不具合箇所説明図

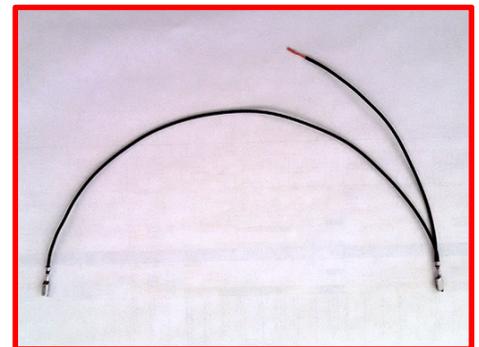
エンジンルーム内フューズボックスにおいて、排気管の熱影響によりフューズボックスが収縮することがある。そのため、そのまま使用を続けると、フューズボックス内のすれ違い用前照灯の電気回路が折損し、最悪の場合、すれ違い用前照灯が不点灯になるおそれがある。

全車両、対策用のジャンパーハーネスを取り付ける。

左側ボディストラクチャー部分に緑色ペイントを塗布する。
